WYJAŚNIENIA DO SPECYFIKACJI ISTOTNYCH WARUNKÓW ZAMÓWIENIA

„Budowa drogi ulicy Starościńskiej Broniewskiego oraz przebudowa ulicy Ułańskiej w Łowiczu” –numer postępowania 271.2.1.2015

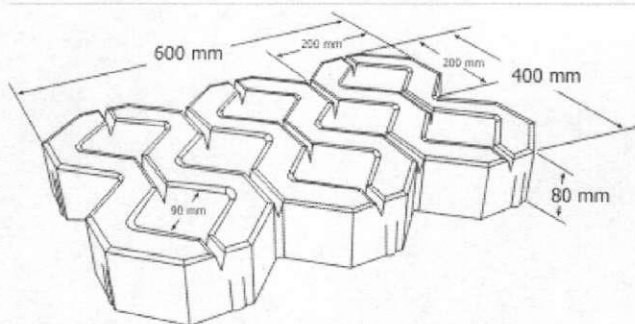
Czy należy zastosować ławę betonową pod obrzeża zgodnie z pozycją kosztorysową? Specyfikacja techniczna nie przewiduje bowiem wykonania ławy pod obrzeża.

Pod obrzeża należy zastosować ławę betonową zgodnie z kosztorysem.

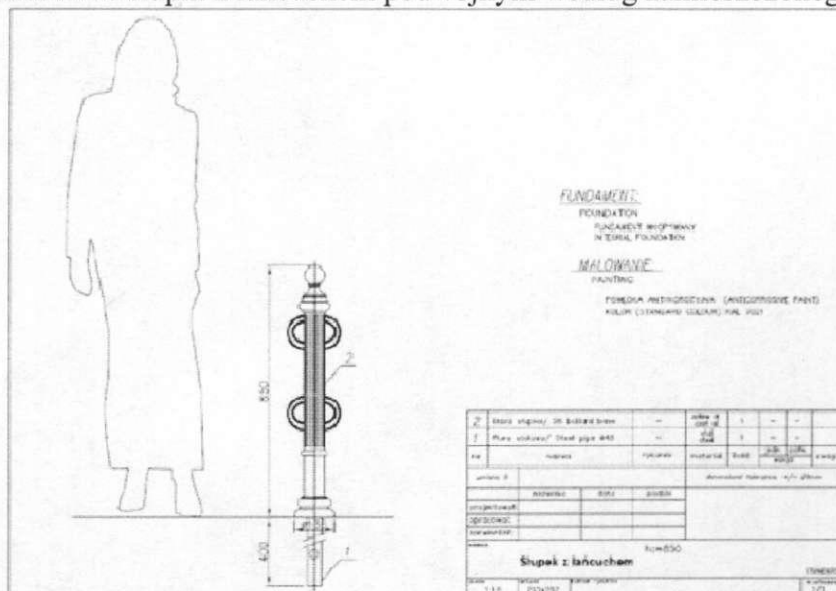
Prosimy o uszczegółowienie materiału na wzmocnienie skarp - nawierzchnia z płyt wielootworowych. Jakie wymiary ma posiadać? Jakie parametry wytrzymałościowe musi spełniać?

Skarpy należy umocnić płytami EKO zgodnymi z PN-EN 1339 : 2005; PN-EN 1339:2005/AC:2007
